**Projekt stałej organizacji ruchu instalacji znaków
aktywnych D-6 na przejściach dla pieszych ul. Legionowej
w Markach i ul. Strużańskiej w Stanisławowie Pierwszym
przy drodze wojewódzkiej nr 632**

STAŁA ORGANIZACJA RUCHU

W odpowiedzi na wniosek z dnia 16.11.2021r w sprawie zaopiniowania projektu stałej organizacji ruchu związanego z budową bezpiecznych przejść dla pieszych w ciągu drogi wojewódzkiej nr 632; Mazowiecki Zarząd Dróg Wojewódzkich w Warszawie Rejon Drogowy Wołomin – Nowy Dwór Mazowiecki wydaje opinię jak poniżej:

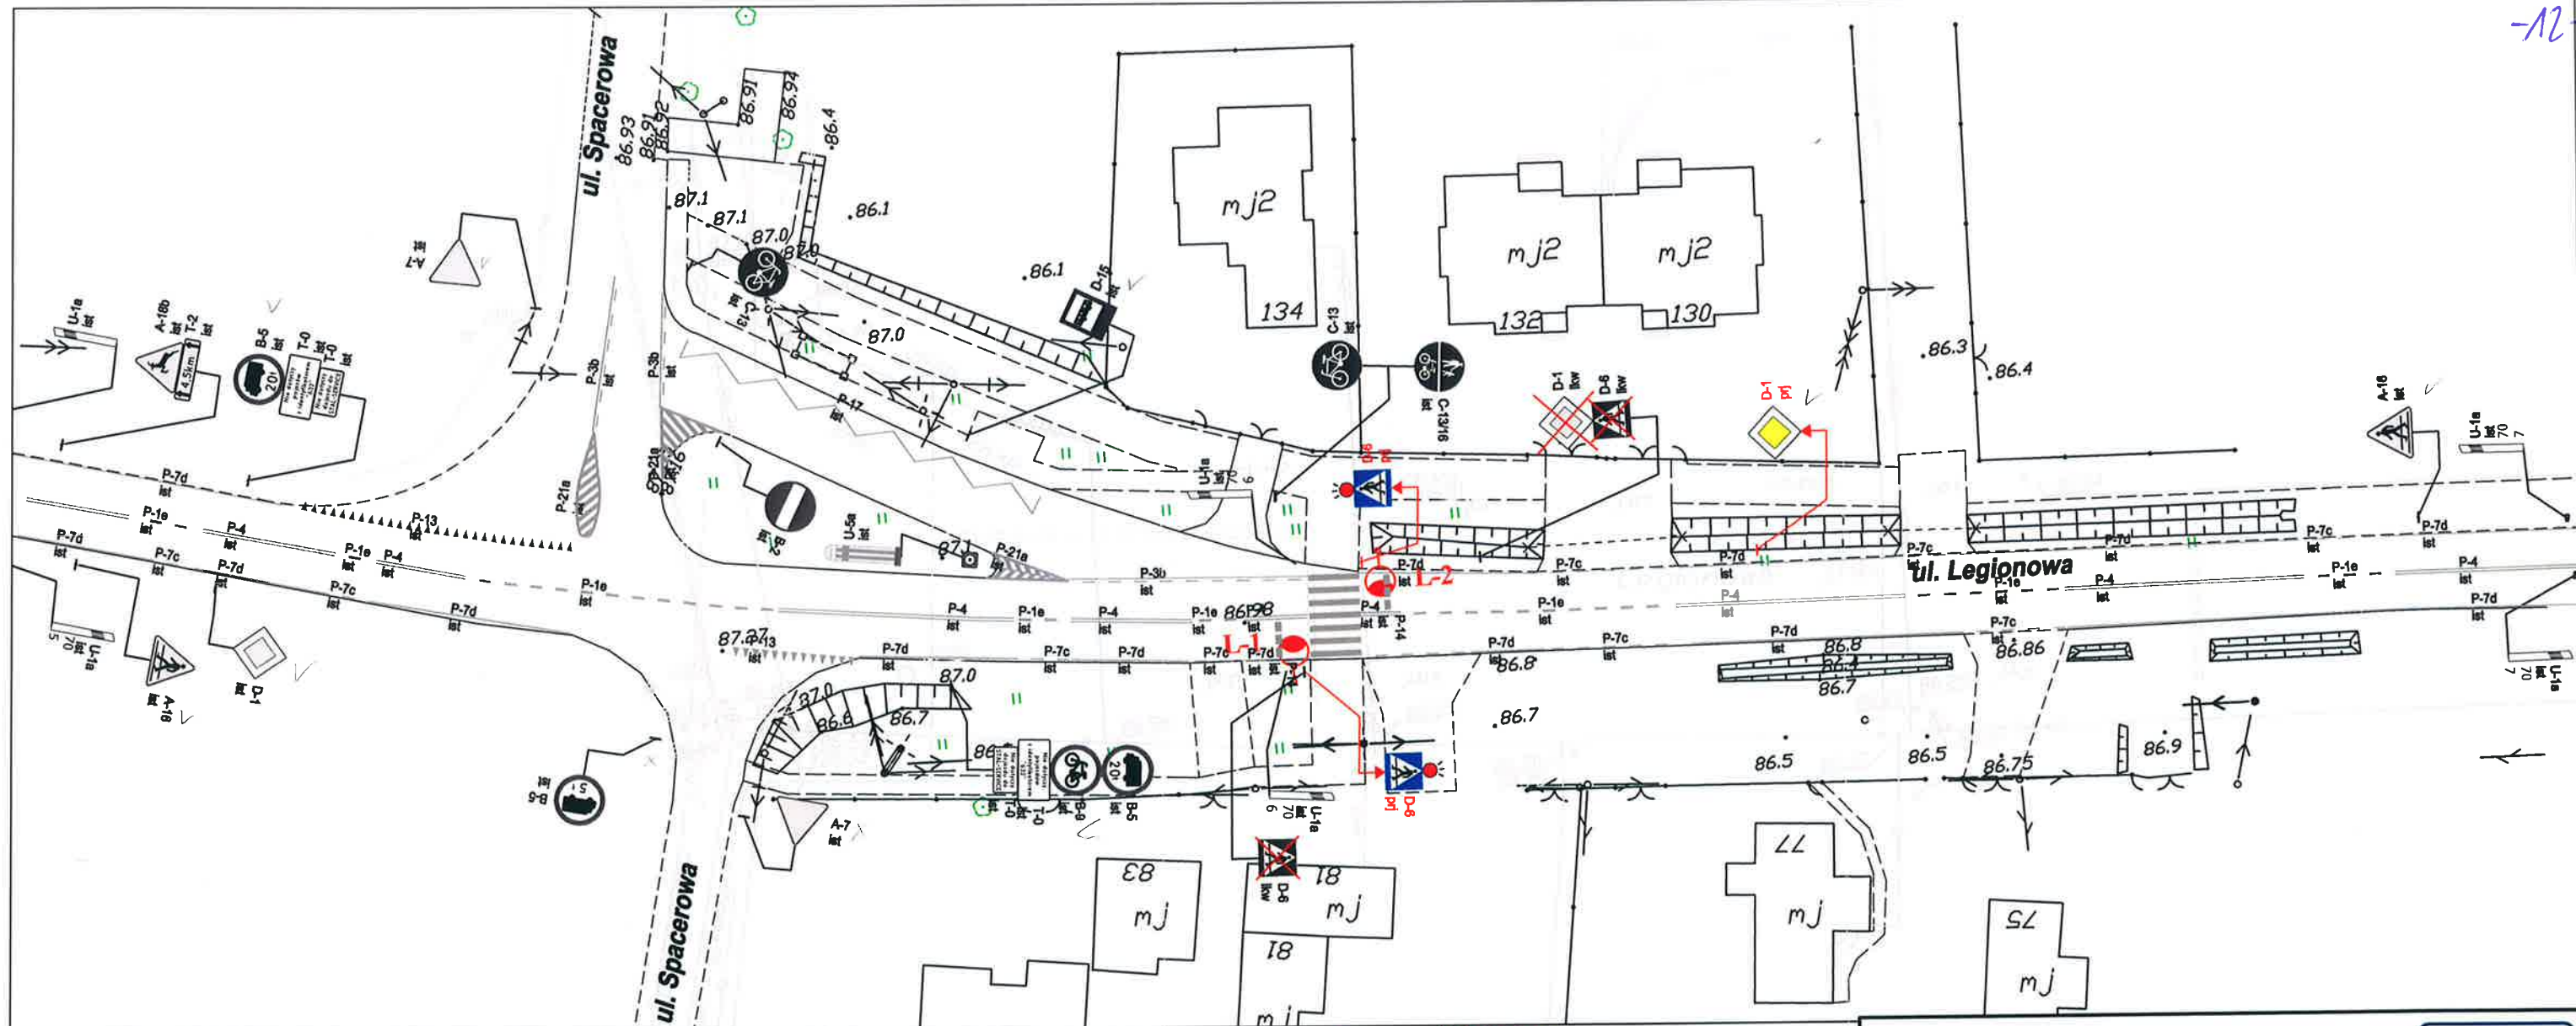
1. rys.nr 1 – skrzyżowanie ulic Legionowa –Żytnia w m Marki.
– uzupełnić projekt o znaki A-16 na dojazdach do skrzyżowania (strona prawa i lewa).
2. rys. nr 2 – skrzyżowanie ulic Legionowa –Modrzewiowa w m Marki.
- uzupełnić projekt o symbolikę linii segregacyjnych na skrzyżowaniu z ulicą Modrzewiową oraz uzupełnić projekt o linię P-7c na skrzyżowaniu z ulicą Fiołkową.
3. rys. nr 3 – ulica Legionowa w m Marki.
- uzupełnić projekt o znak A-16 (strona prawa).
4. rys. nr 4 – skrzyżowanie ulic Legionowa- Spacerowa w m Marki.
– bez uwag
5. rys. nr 5 – skrzyżowanie ulic Strużańska – Przyszłość- Słoneczna w m Stanisławów Pierwszy
- uzupełnić projekt o tablice F-6 (uprzedzenie o ograniczeniu tonażowym na drogach podporządkowanych).

Ad.1 Wprowadzono

Nazwa rysunku:	Plan rozmieszczenia znaków aktywnych D-6 w lokalizacji: ul. Strużańska przy skrzyżowaniu z ul. Słoneczną
----------------	---

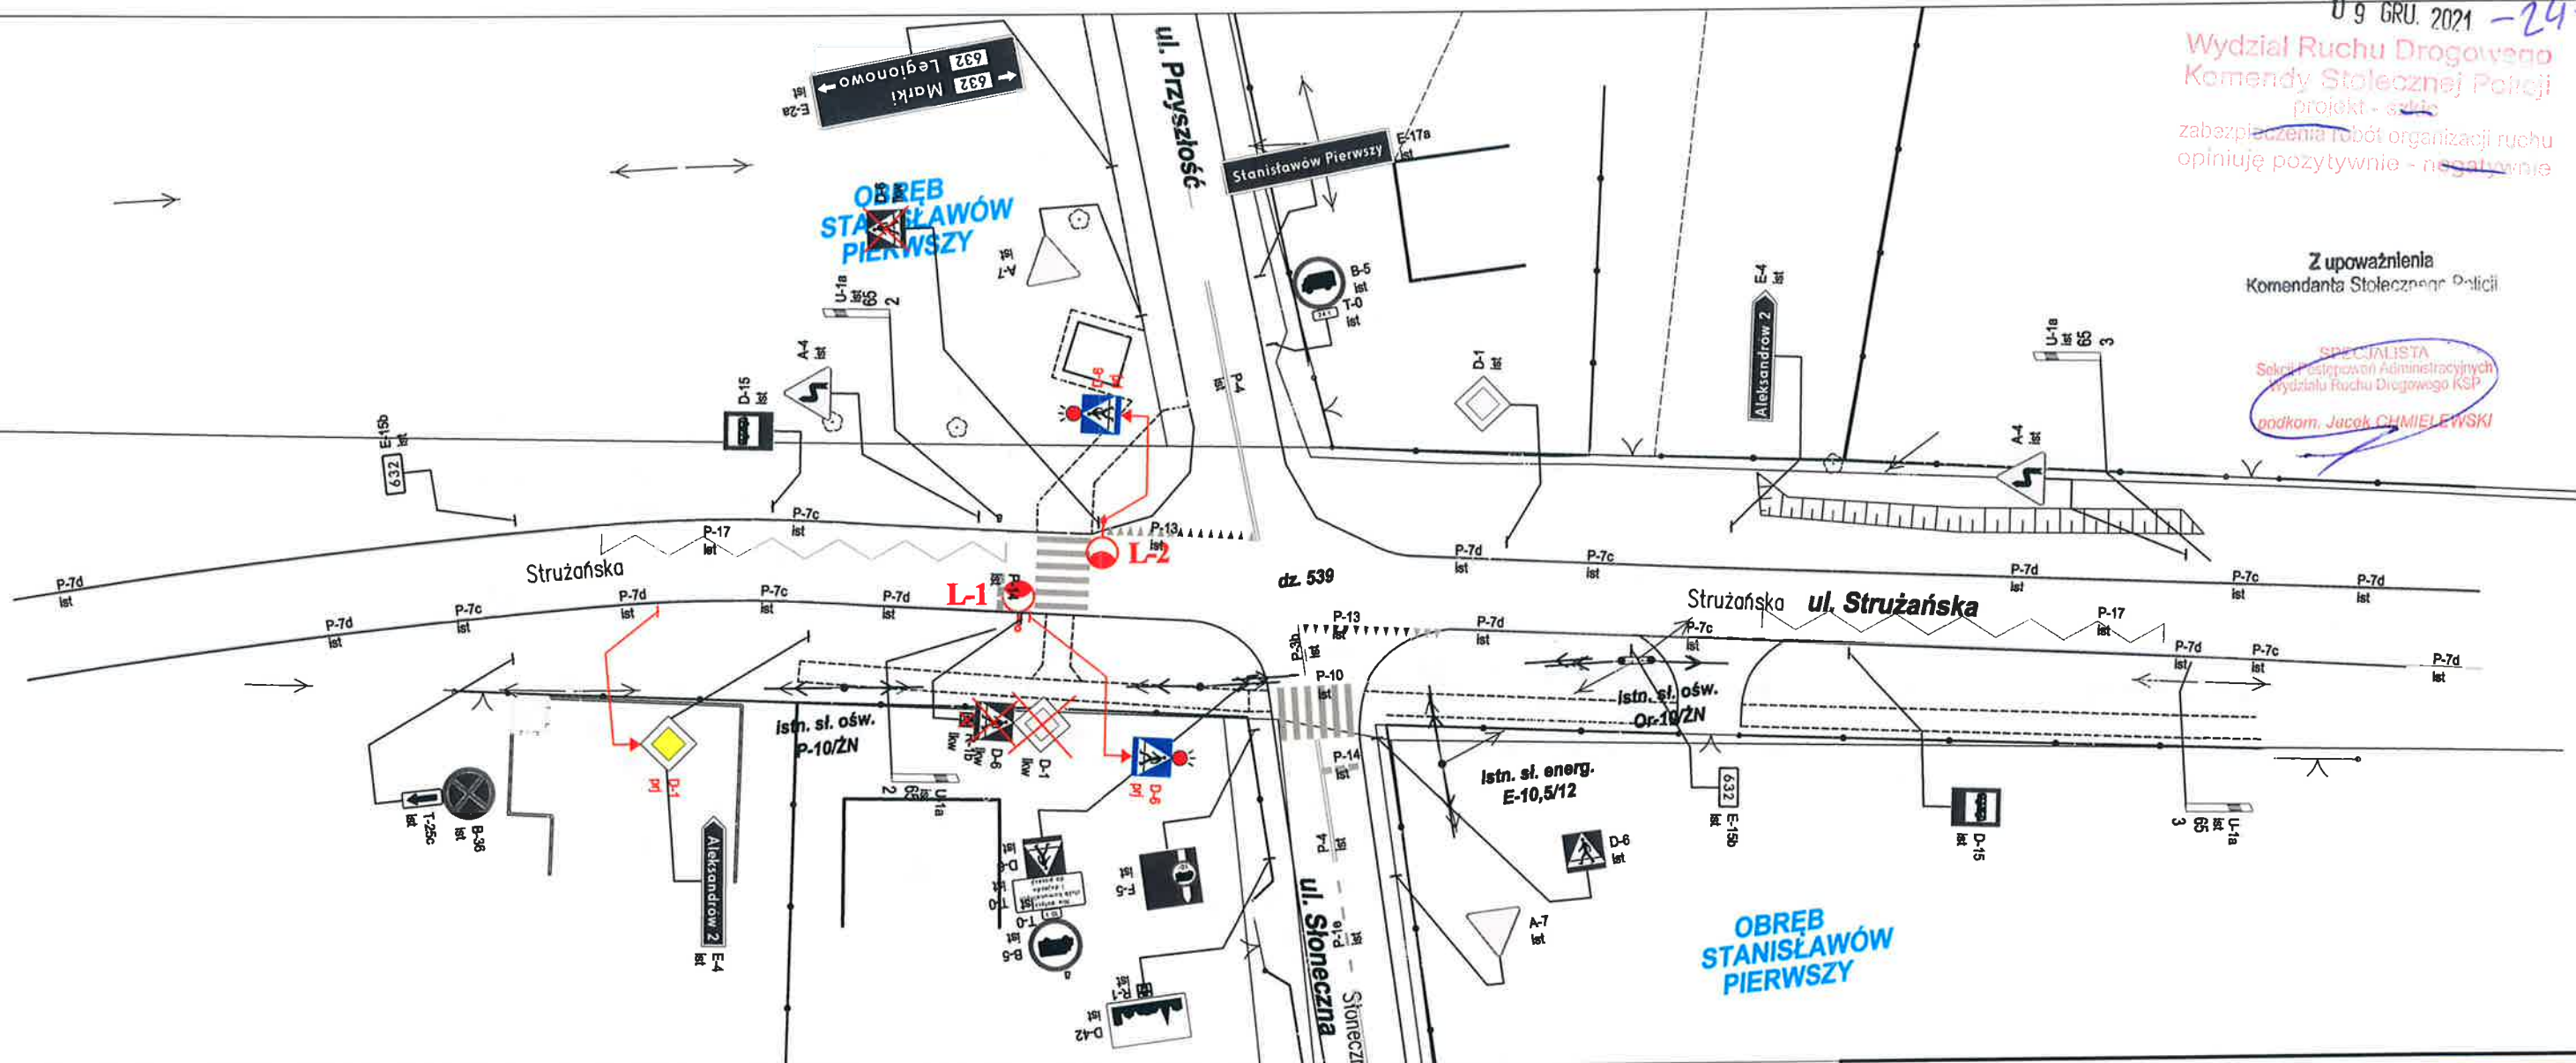
uwaga ogólna do punktu nr 5; - z informacji posiadanych przez Rejon wynika, że Gmina Nieporęt w porozumieniu z MZDW w Warszawie zleciła wykonanie projektu przebudowy w/w skrzyżowania na skrzyżowanie typu rondo. Dodatkowo stwierdziliśmy fakt likwidacji przez UG Nieporęt przystanków komunikacji publicznej.

Ad. 5 Przedstawiono znaki F-6 istniejące w terenie. Tymczasowe przystanki komunikacji autobusowej istnieją w terenie (09.12.2021r. ponowna inwentaryzacja)
